技術評価に関する規格の 改定状況について (ドラフト版)

2021年1月22日

日本電気協会
原子力規格委員会

現行式による各指標の計算値とAPTによる分析結果との相関

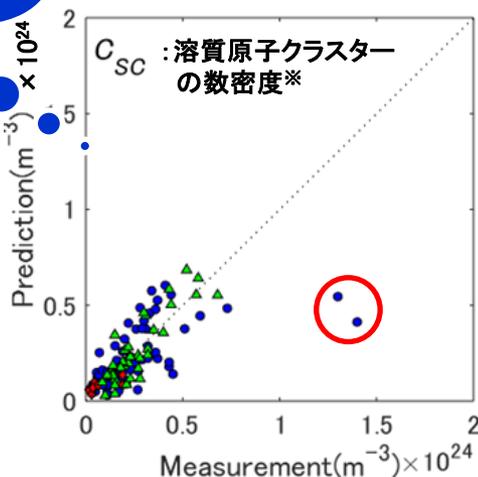
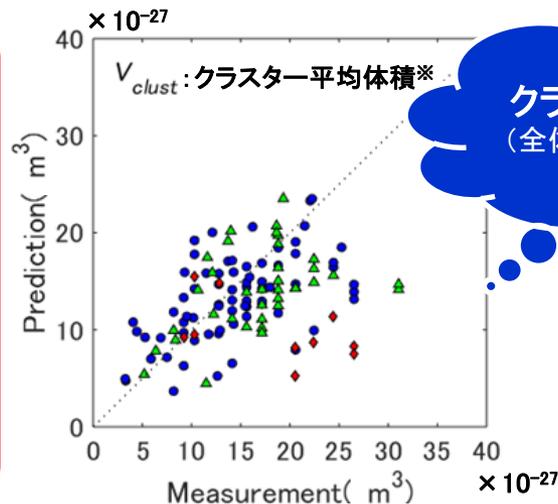
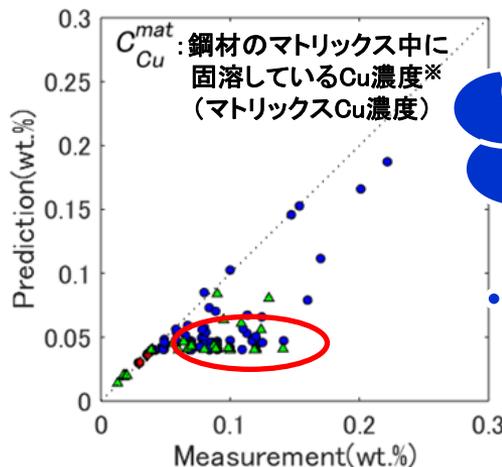
- 現行式は「クラスター平均体積」, 「クラスターの数密度」及び「マトリックスCu濃度」の相関性に課題があるため改善を図る。

クラスターの数密度
(1×10^{24} 以上の材料で
計算結果が過小評価)

クラスター平均体積
(全体的に相関性が悪い)

マトリックスCu濃度
(0.04wt.%以上計算結果が過小評価
⇒クラスター形成によるCuの消費を過大に評価する傾向)

関連温度移行量評価式（案）による評価(1/2)

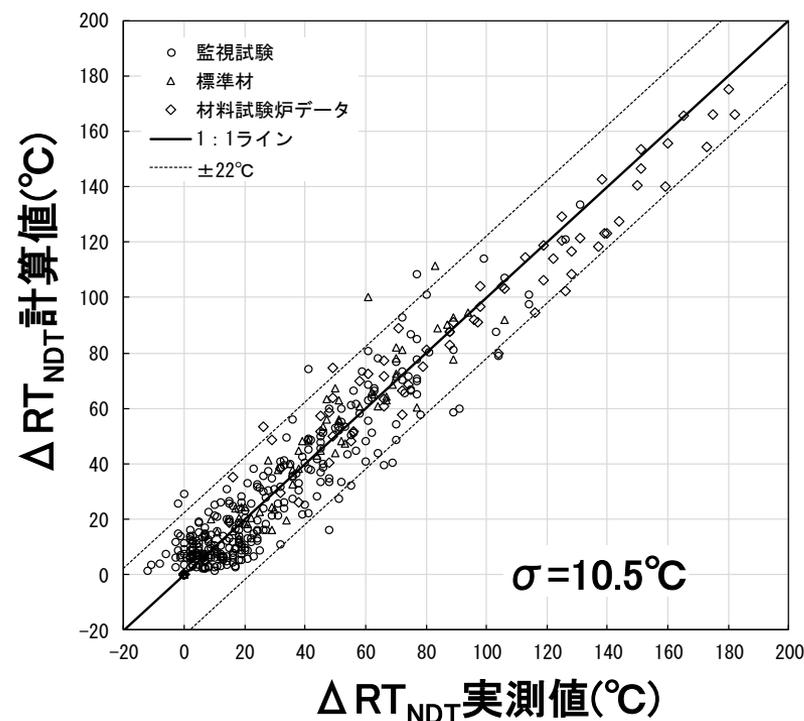
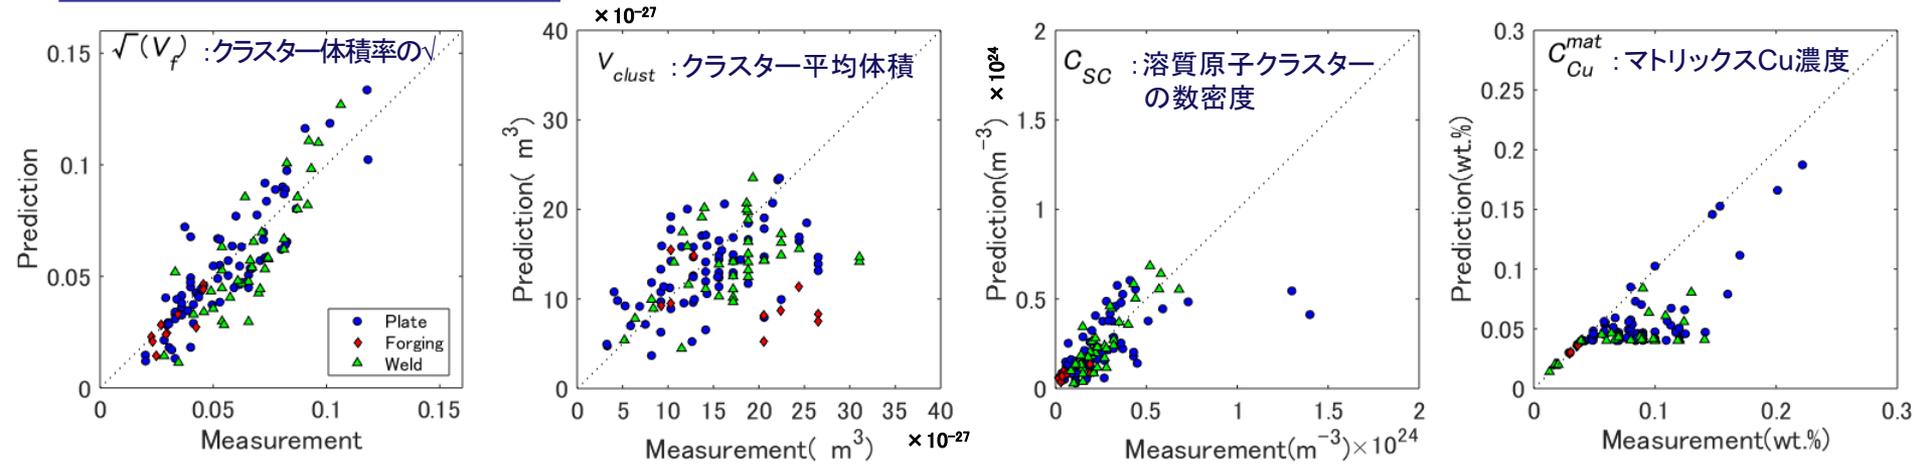
- ✓ 現行式（2013年追補版）は「クラスター体積率 (Vf)」を再現する式として開発した。
- ✓ 改定案は「クラスター体積率 (Vf)」を再現しつつ、拡充したAPT測定データ「クラスター平均体積」、
「クラスター体積率の数密度」及び「マトリックスCu濃度」のマイクロ組織変化の予測性も向上させた。

関連温度移行量は現行式とほぼ同等の評価性能を確保

関連温度移行量評価式 (案) による評価(2/2)

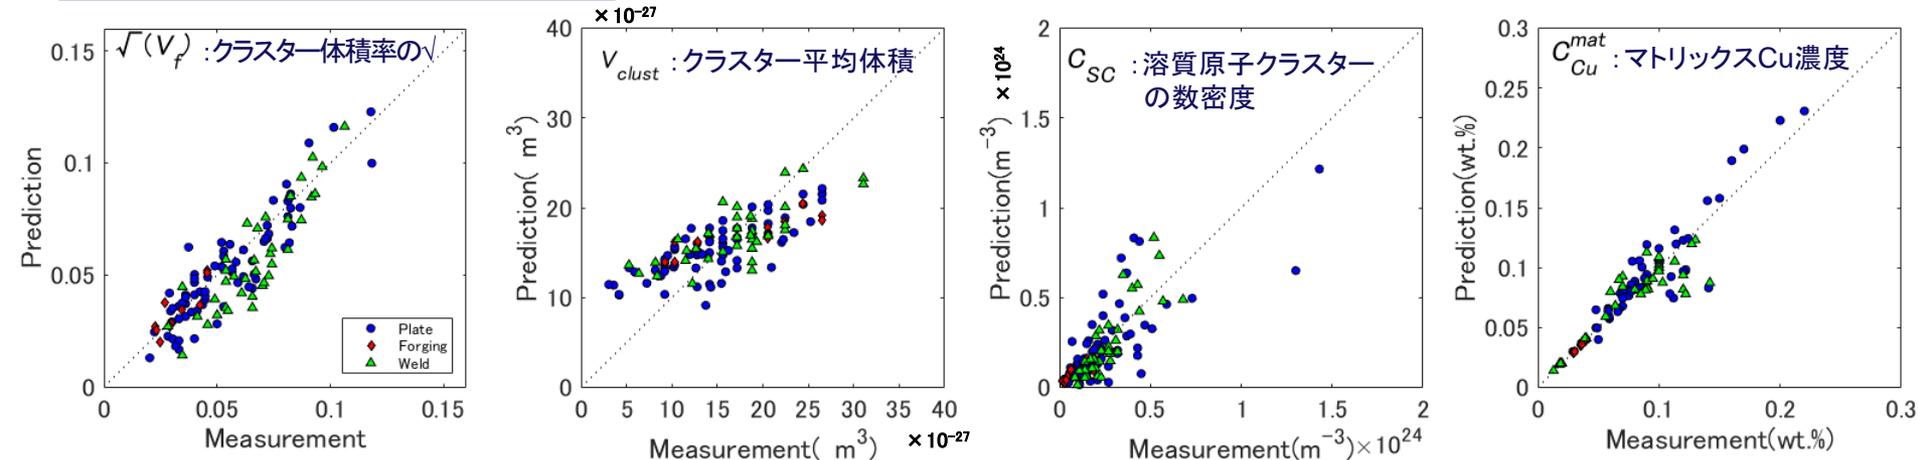
ミクロ組織変化評価：現行式 (2013年追補版) と改定案の比較

ミクロ組織変化に関する物理量の評価性能が向上

関連温度移行量計算値の補正 (M_C 補正)

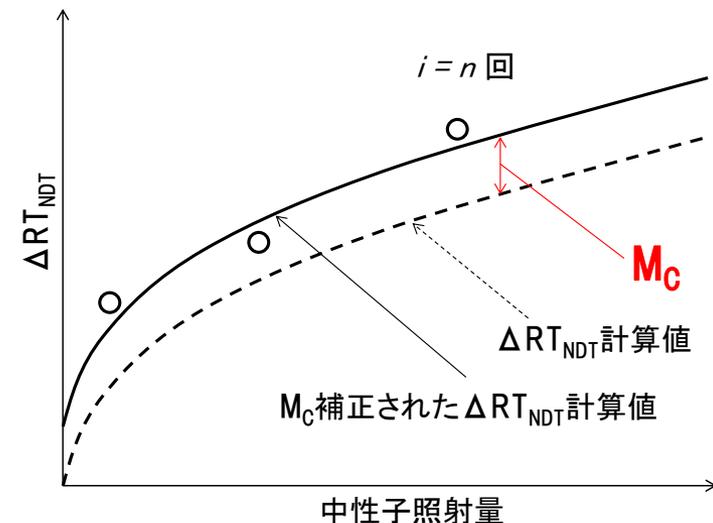
- 関連温度移行量 (ΔRT_{NDT}) 計算値に対する補正 (M_C 補正) を継続する。
- M_C 補正の方法は2013追補版から変更しない。

- 2回以上の監視試験結果が得られている場合は, ΔRT_{NDT} 実測値の平均的な推移に沿うよう, ΔRT_{NDT} 計算値に下式で求める差分平均値 (M_C と呼称) を加算する。(監視試験結果に対する補正)

- ΔRT_{NDT} 実測値の推移によっては M_C は負になる場合もある。
- $[\Delta RT_{NDT} \text{計算値} + M_C]$ が負となる場合は0とする。

関連温度評価に考慮するマージン

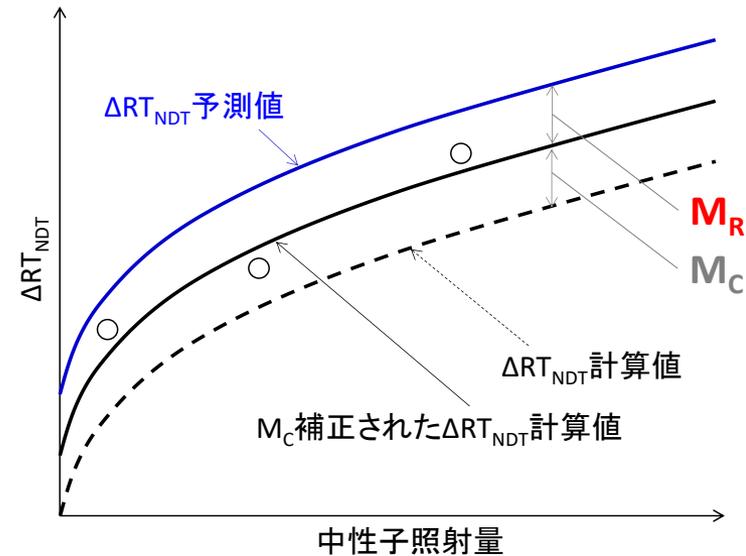
- RT_{NDT} 調整値を求める際は，監視試験結果を包絡するよう ΔRT_{NDT} 計算値に M_R を加算
- M_R は，残差（ ΔRT_{NDT} 計算値 - ΔRT_{NDT} 実測値）の標準偏差の2倍に平均誤差を考慮して設定
- M_C 補正後は，残差の標準偏差が小さくなることを踏まえて M_R を $22^\circ\text{C} \rightarrow 18^\circ\text{C}$ に削減
- $n-1$ 回 M_C 補正後の ΔRT_{NDT} 評価値を上回る場合には，外挿評価に際して M_{RMAX} を加算

- M_R の設定に際しては，2013年追補版と同様に，残差（ ΔRT_{NDT} 計算値 - ΔRT_{NDT} 実測値）の標準偏差 10.4°C と平均誤差 0.4°C を考慮

$$M_R = 2 \times 11 + 1 = 23 [^\circ\text{C}]$$

- M_C 補正の有無によりマージンを変えない（ M_C 補正なしと同じマージンを用いる）
- これに伴い， $n-1$ 回 M_C 補正值に基づく残差の評価を用いる M_{RMAX} は廃止

板厚方向の採取位置に関するイメージ図

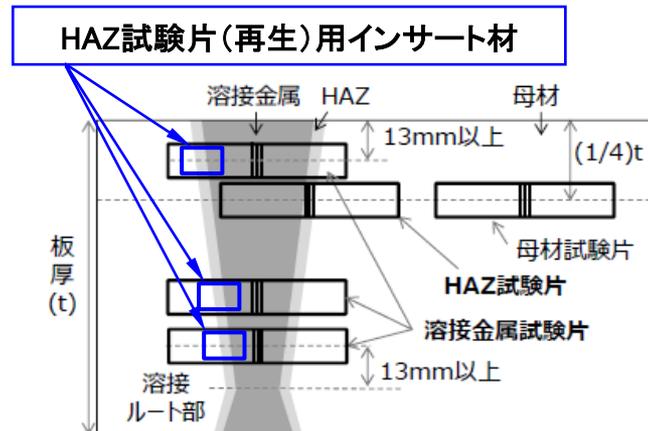
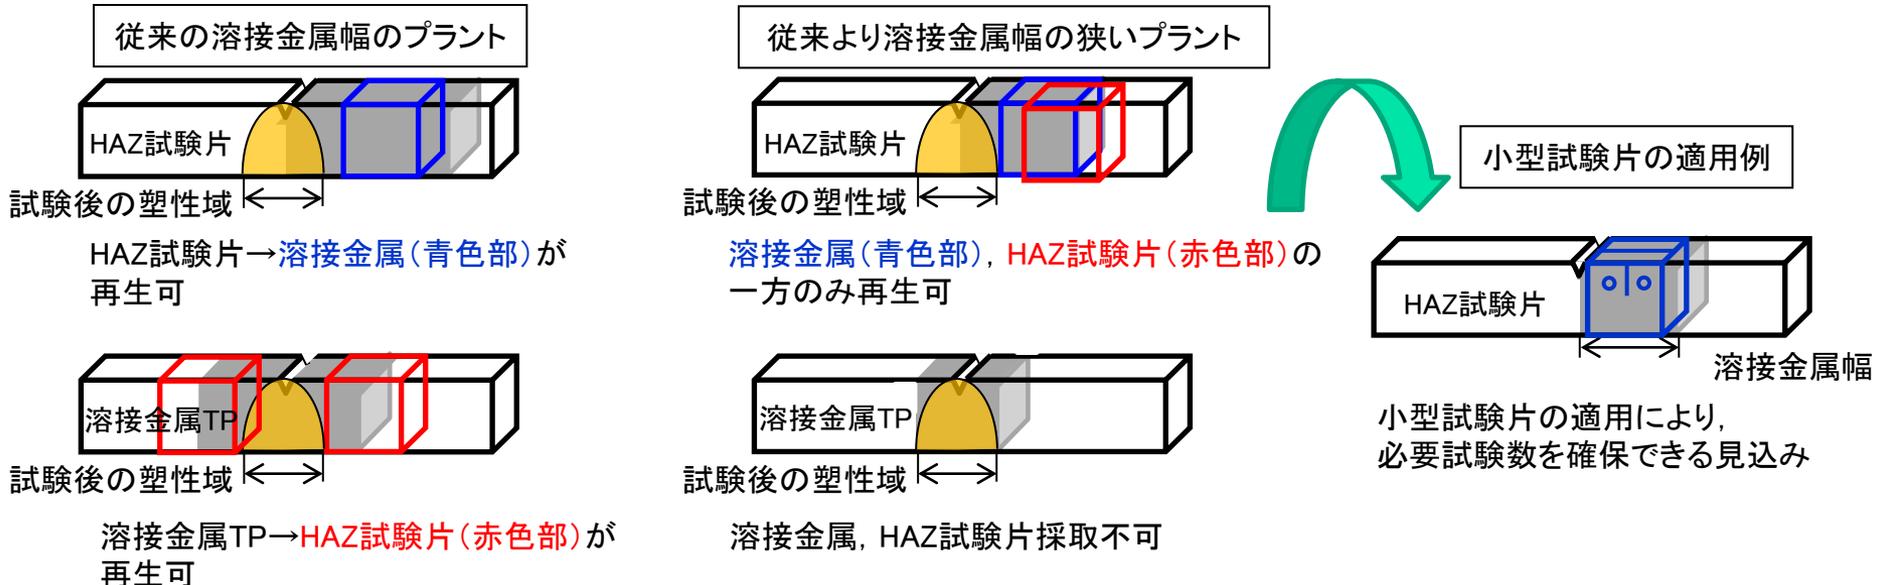
- 溶接金属試験片と熱影響部（HAZ）試験片では、板厚方向の採取位置に関する規定が異なる（下表参照）。
- HAZ試験片を再生する場合、「溶接金属試験片の試験後の試験片より、インサート材を採取して、HAZ試験片として再生する」ことが想定される。

- 板厚方向の採取位置が異なる試験片から試験片を再生する場合、衝撃特性への有意な影響の有無を確認する必要があるが、板厚方向の採取位置の違いがHAZの衝撃特性に有意な影響を与えないことがこれまでに報告※されている。
- 上記より、HAZの監視試験片の再生を行う場合には、試験片採取位置の規定によらず試験後の溶接金属試験片からインサート材を製作してもよいことを規定

d) オフセットダクトの平面図（例）

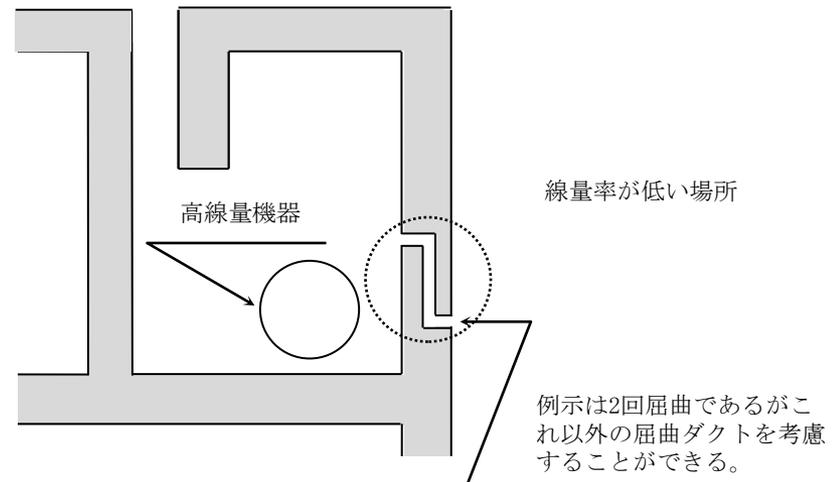
オフセットダクトの構造例の追加

解説4-6 開口部など放射線漏洩防止措置の構造例に以下を追加した。
